febi 39925, 102532, 104870, 104871

Federbeinstützlager mit Wälzlager

Abbildung 1 – febi 39925: 3-Loch M10

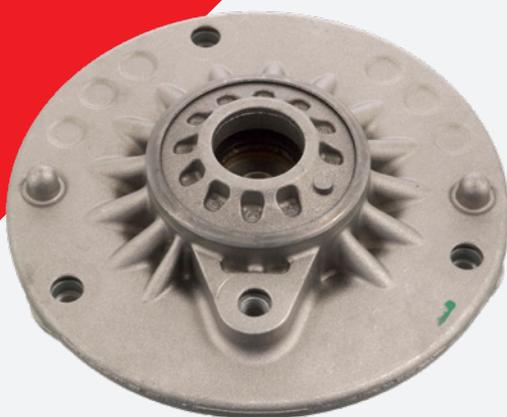
Vor dem Austausch ist zu prüfen, welche Ausführung des Federbeinstützlagers mit welcher Gewindegröße am Fahrzeug verbaut ist!

Ist das Federbeinstützlager mit M8-Gewinde verbaut, müssen die Federbeinstützlager paarweise durch zwei Federbeinstützlagersätze (104871) mit M10-Gewinde ersetzt werden. Dies beinhaltet alle Befestigungsmaterialien, Federbeinstützlager und Staubschutz.

Die Umstellung von Gewinde M8 auf M10 führt zu einer anderen Steifigkeit. Daher ist ein gemischter Einbau von Federbeinstützlager (M8/M10) nicht zulässig!

Wurden die Federbeinstützlager bereits einmal durch die Ausführung mit M10-Gewinden ersetzt, ist der Einbau eines einzelnen Federbeinstützlagers zulässig.
